BOULEVARD SAINT-FRANCOIS  
FLEURIMONT - SHERBROOKE

RAPPORT COMPLEMENTAIRE A L'ETUDE D'IMPACT  
SUR L'ENVIRONNEMENT

Décembre 1988

Fig. 2

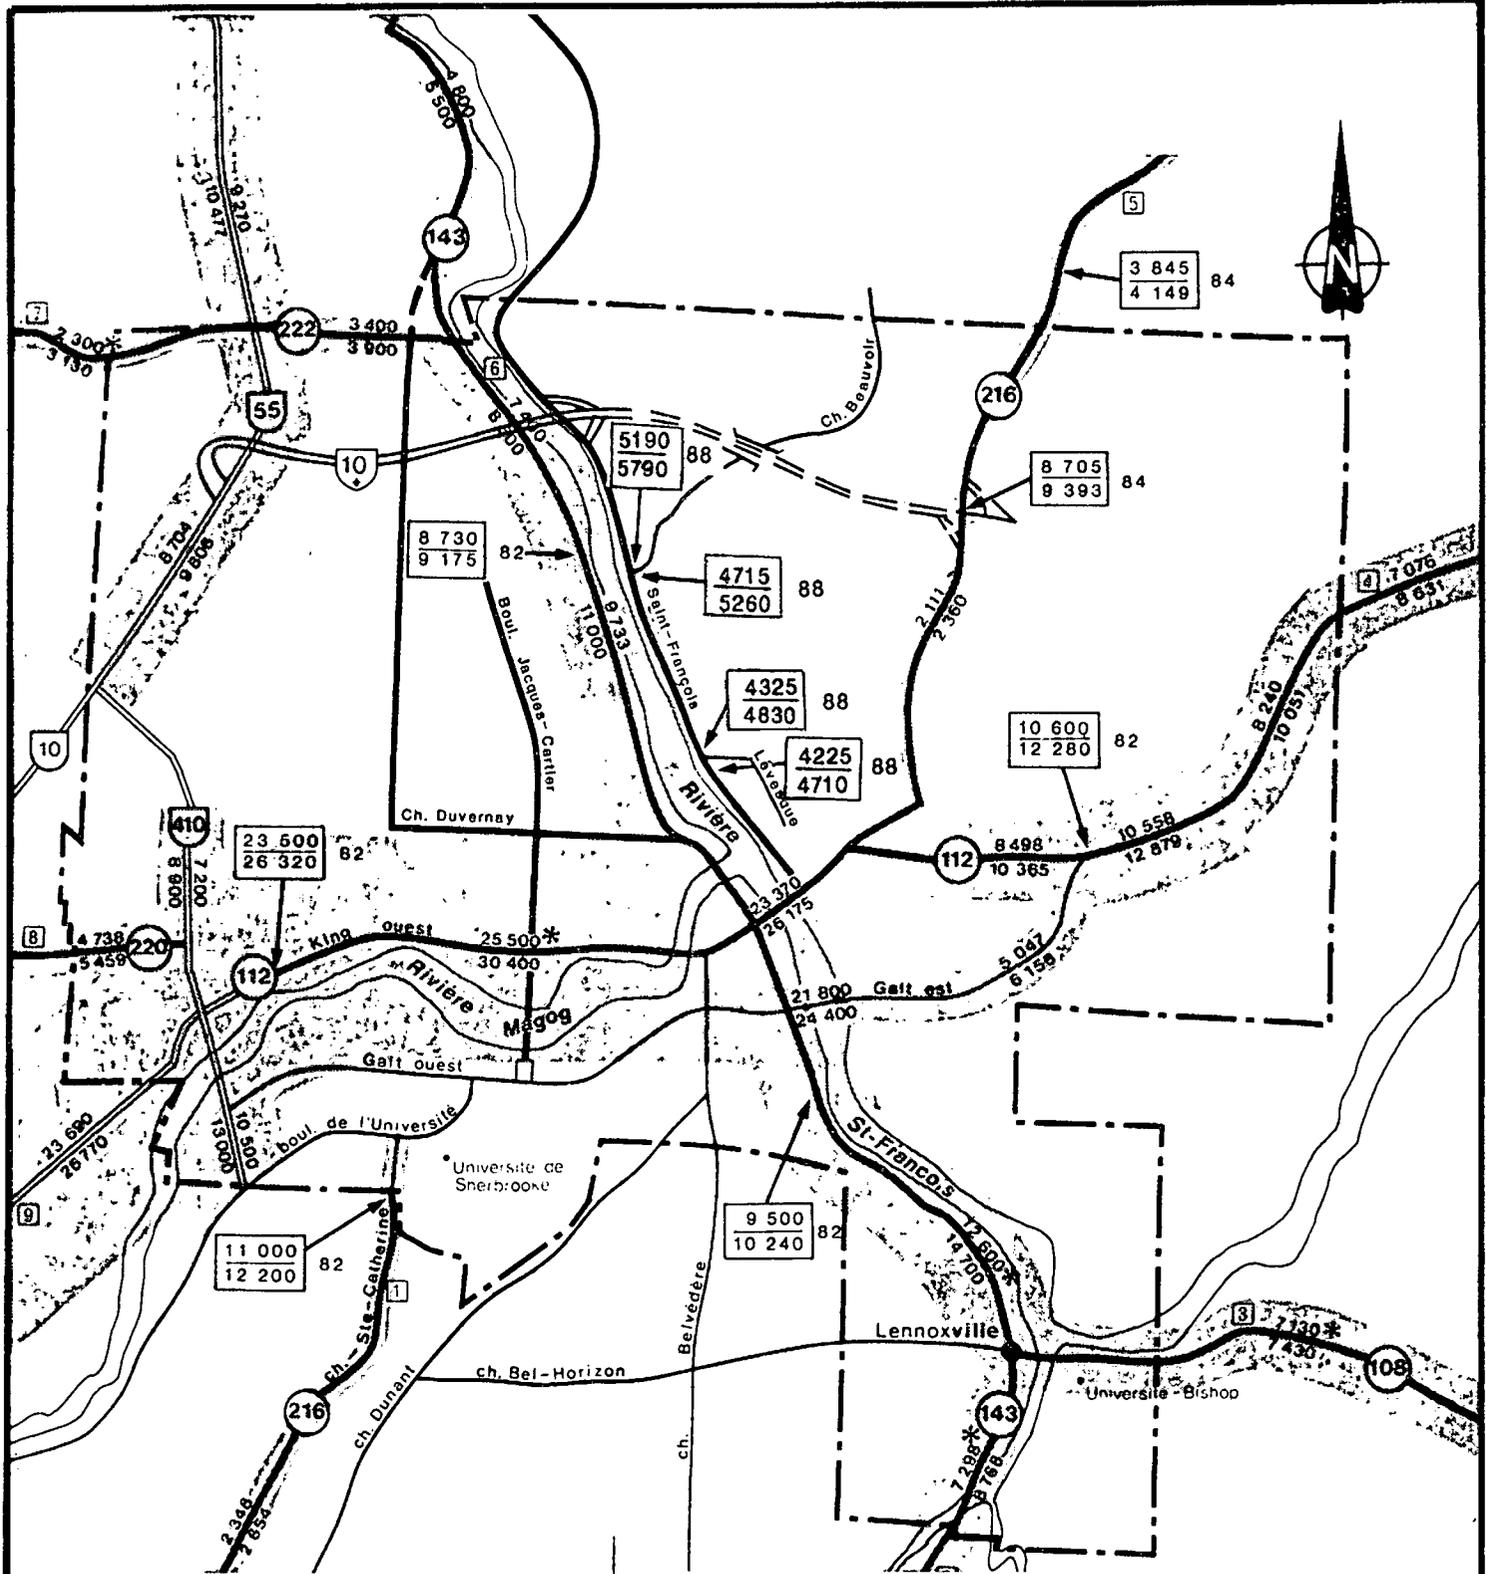
En ce qui concerne la problématique, il a d'abord été noté que les données de circulation fournies pour le boulevard St-François dataient de 1979-80 c'est à dire avant l'ouverture de l'autoroute 10 et de l'échangeur Saint-François. Ces données démontraient de plus des conditions d'opération généralement bonnes et non problématiques. Cependant aucun autre relevé ne semble avoir été fait pour évaluer les conditions de ce boulevard identifié comme un élément important pour permettre une pénétration rapide de la circulation vers le centre-ville, alors que des relevés ont été faits en 1985 au niveau de la rue Terrill et des rues transversales. Sur ce point, l'étude n'est pas apparue des plus explicites.

Le niveau de circulation sur le boulevard Saint-François a augmenté de façon importante depuis l'ouverture en septembre 1985, de l'autoroute 10 jusqu'à l'échangeur Saint-François. Des comptages récents, réalisés en septembre 1988 ont permis de dresser un nouveau portrait de la circulation sur ce boulevard. La figure 2 présente les débits que l'on retrouve sur le boulevard et sur les artères principales de l'agglomération de Sherbrooke.

En bref, le débit journalier moyen annuel (D.J.M.A. 1988) additionnel, généré sur le boulevard Saint-François par l'ouverture de l'autoroute 10 est de 3 860 véhicules. Le D.J.M.A. global observé sur le boulevard Saint-François varie de 1680 véhicules au nord à 5380 véhicules au sud de l'autoroute 10 avant de décroître progressivement à 4715 véhicules au sud du chemin Beauvoir, à 4225 véhicules au sud de la rue Lévesque. Le D.J.M.A. atteint 4900 véhicules au nord de la rue Eymard, qui permet d'accéder au pont Saint-François via la rue Kennedy et Terril.

La situation actuelle sur le boulevard Saint-François en est une de transition puisque le prolongement de l'autoroute 10 jusqu'à la route 216 et 112 va entraîner une diminution de la circulation sur le boulevard. L'autoroute 10 devrait être complétée jusqu'à la route 216 pour l'année 1989. Nous estimons que la circulation sur le boulevard se situera alors aux environs de 2500 véhicules par jour.

Figure "1"

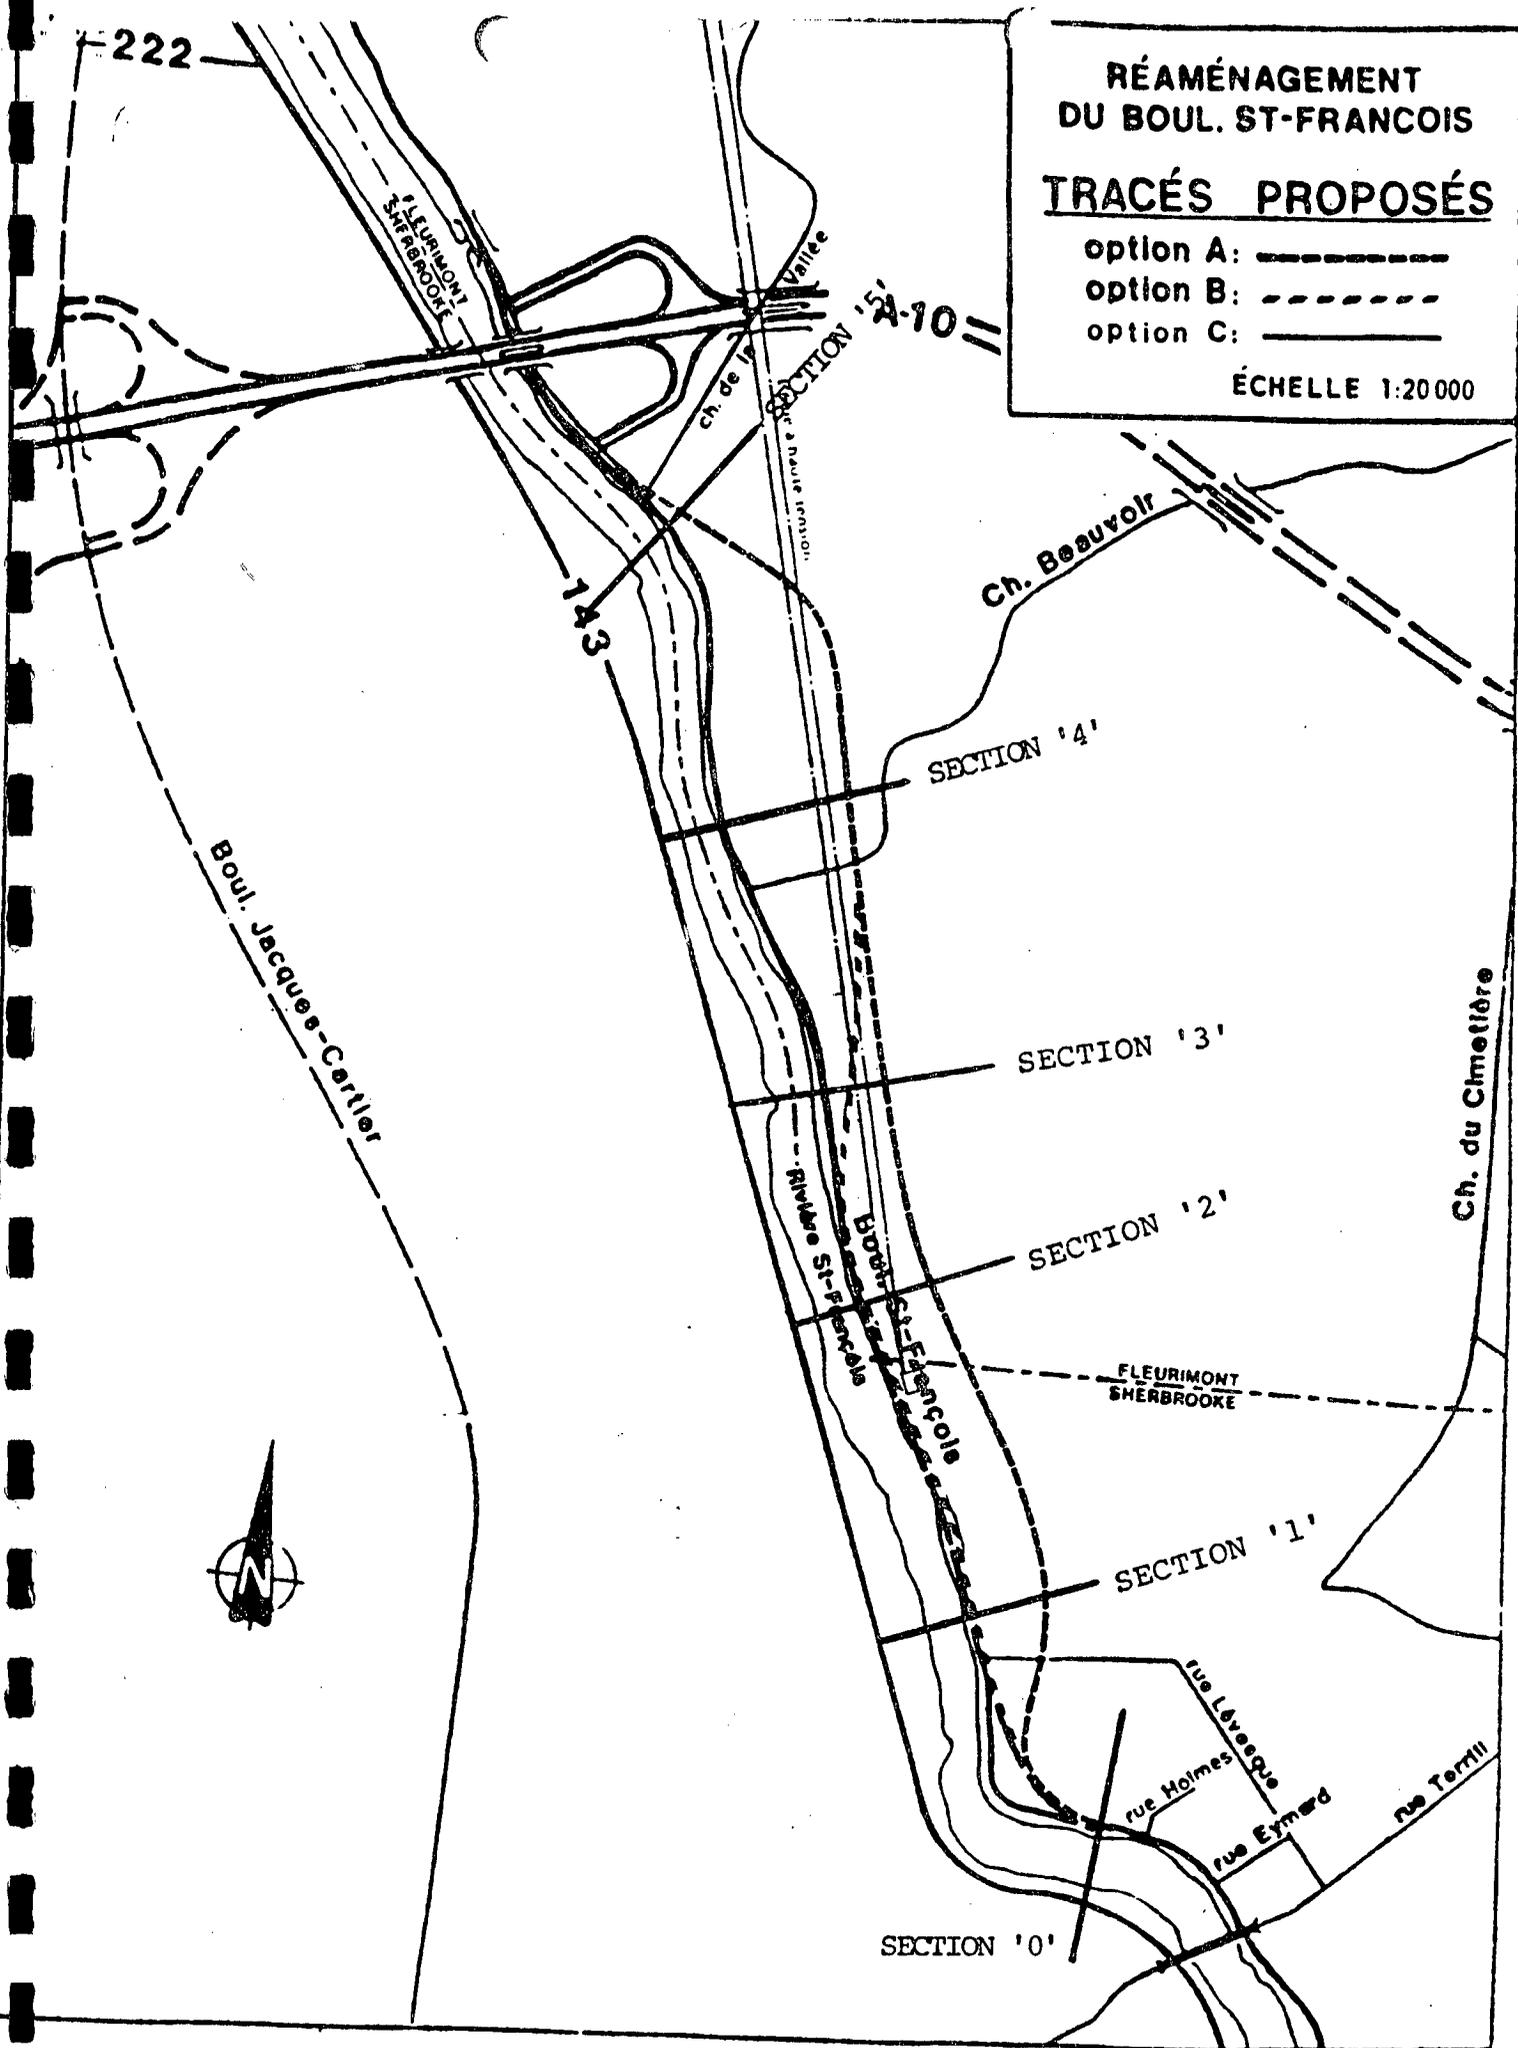
Les documents soumis sont peu détaillés au niveau hydraulique notamment en ce qui concerne les données de base des hypothèses de travail; ainsi le niveau de la route projetée et celui de la route actuelle ne sont pas fournis, il n'est pas précisé comment la route actuelle a été considérée dans l'évaluation des tracés proposés, si elle est scarifiée à quel niveau le sera-t-elle et est-ce que cela aura une influence sur les résultats fournis?... Il est noté que seulement deux tracés ont été analysés, il y aurait lieu que les quatre le soient et plus particulièrement le tracé C empruntant sensiblement la route actuelle. De même, des sections additionnelles devraient être faites notamment aux deux extrémités du projet. Des mesures d'immunisation devraient aussi être prévues et précisées ainsi que les mesures pour permettre le drainage et la libre circulation des eaux sous la route, et ce, sur toute sa longueur.

Nous avons ensuite amorcé notre analyse hydraulique. Cette analyse théorique a consisté à vérifier l'impact hydraulique pouvant être engendré par la reconstruction du boulevard St-François suivant plusieurs scénarios, entre l'autoroute 10 et la rue Terrill à Sherbrooke, à l'intérieur de la plaine inondable de la rivière St-François, entre l'autoroute 10 et la rue Terrill à Sherbrooke. Nous avons donc établi le régime hydrique de la rivière pour les conditions naturelles enregistrées présentement sur le terrain et pour les conditions anticipées après la reconstruction du boulevard suivant chacune des variantes de tracé proposées. Ces variantes de tracé sont montrées sur la figure #1 jointe en annexe.

En terminant, nous sommes d'avis que du simple point de vue hydraulique, la construction du boulevard St-François suivant les tracés "A", "B" ou "C" n'aura peu ou pas d'impact véritable majeur le long du tronçon de rivière étudié sur les conditions d'écoulement suivantes:

- **La ligne d'eau:** aucun rehaussement indû (rehaussement maximum de  $0,14\%$  pour le tracé "C" localisé près du lit mineur de la rivière).
- **Les vitesses d'écoulement:** aucune majoration majeure, donc peu d'effet de leurs capacités érosives (majoration maximum de l'ordre de  $5,0\%$  pour le tracé "B" à la hauteur de la section 1).
- **La dynamique des glaces:** aucune augmentation importante. Cette dynamique est directement proportionnelle à la vitesse d'écoulement.
